【補足説明資料】
令和3年7月2日

核燃料サイクル工学研究所
核燃料物質使用施設保安規定変更認可申請
に係る補足説明

環境技術開発センター
廃止措置技術部 廃止措置技術課

保安規定変更認可申請 変更の概要 第Ⅱ編第33条

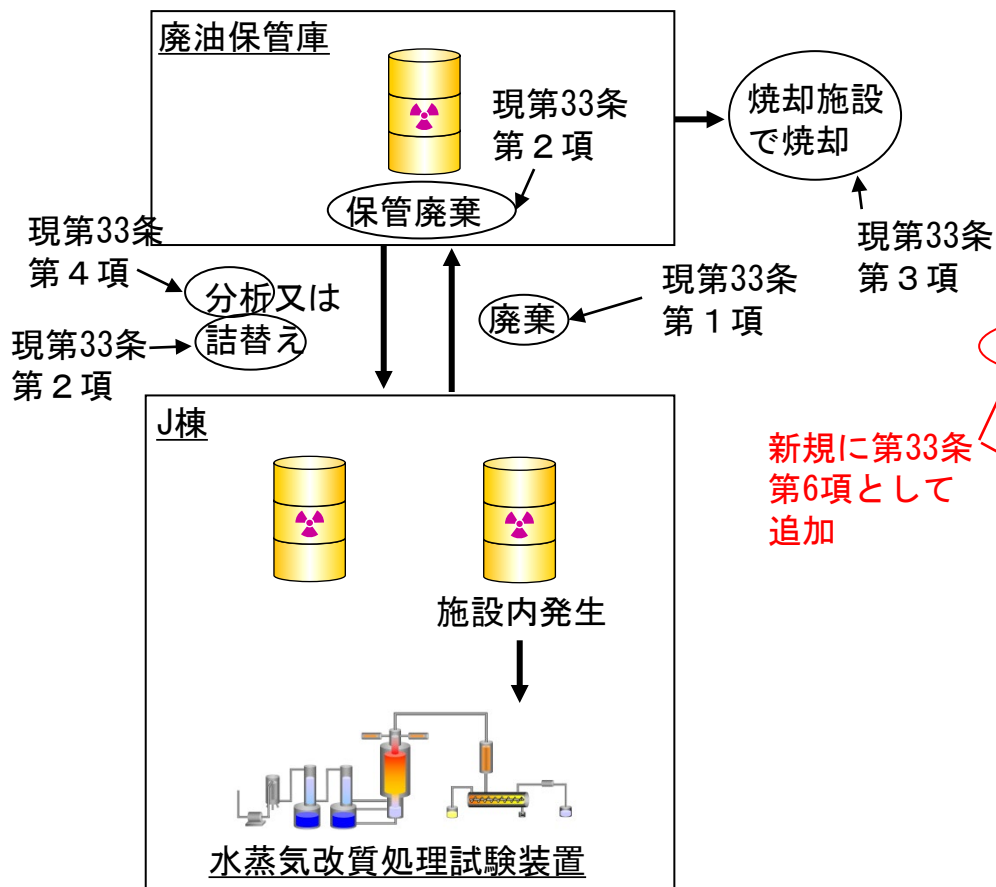
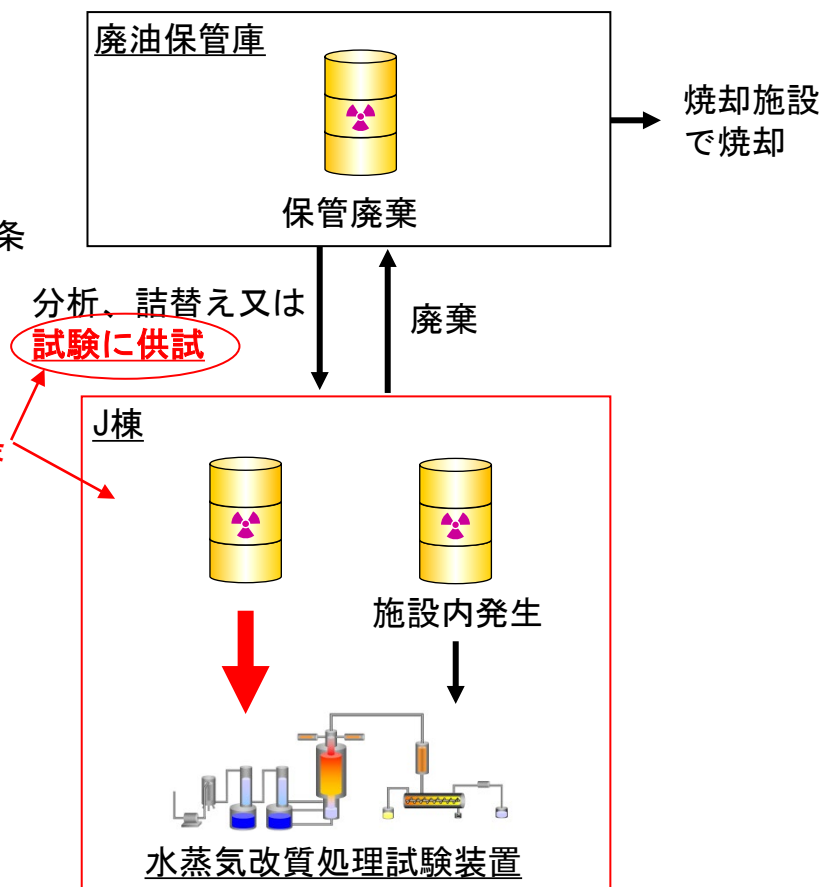
⇒P5に示すとおり、**保安規定第Ⅱ編第33条**に廃油を試験試料として供試することができる旨、**今回の保安規定変更**に反映する。

保安規定変更認可申請 変更の根拠 第Ⅱ-7表

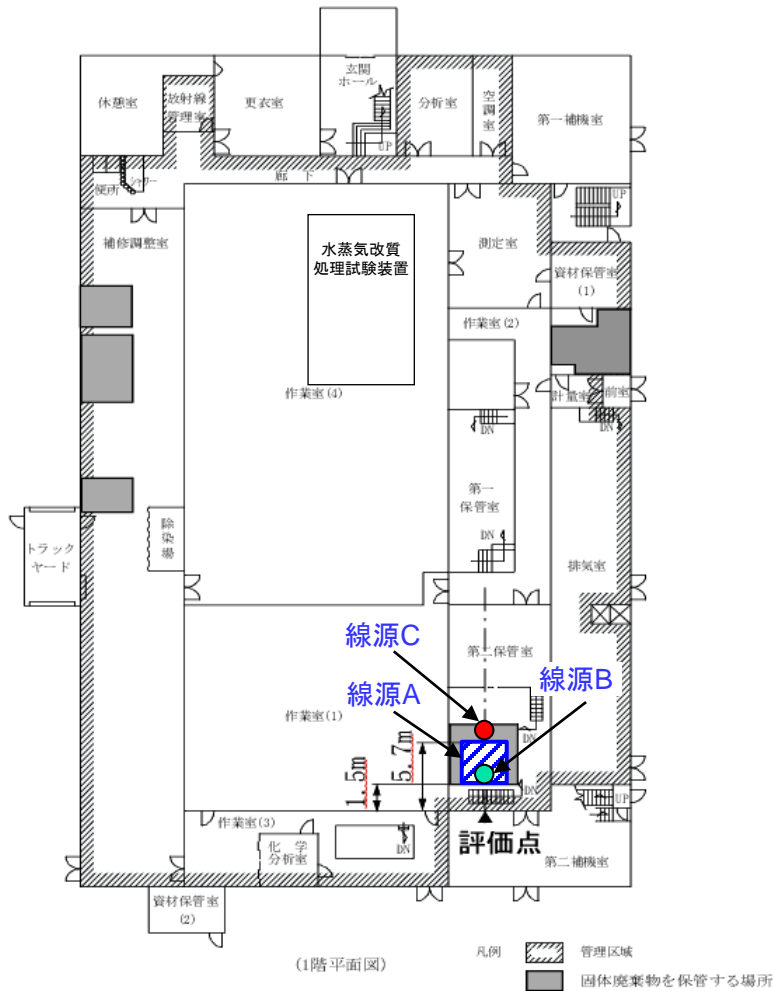
水蒸気改質処理試験で発生する残さに廃油中のウランがすべて（12 600gU）移行するものとして、残さを回収した樹脂製容器（線源C）を収納したドラム缶を第二保管室に保管する際、境界から線源Cを1.5mの位置に置いた場合、1.31 mSv/3か月。

残さを回収した樹脂製容器を収納したドラム缶を管理区域境界から5.7m離れた所定の位置（本文図9-3-3に示す位置）に保管した場合（保管位置：●）の第二保管室における合算評価値は、

0.4mSv/3か月

よって、試験残さ置場については、保安規定では、第Ⅱ-7表の注釈で、「水蒸気改質処理試験で発生した残さを回収した樹脂製容器を収納したドラム缶は、第二保管室の固体廃棄物を保管する場所の中で管理区域境界から最も離れたエリアをドラム缶1本分区画し、その中に保管する。」と記載して制限を掛ける。
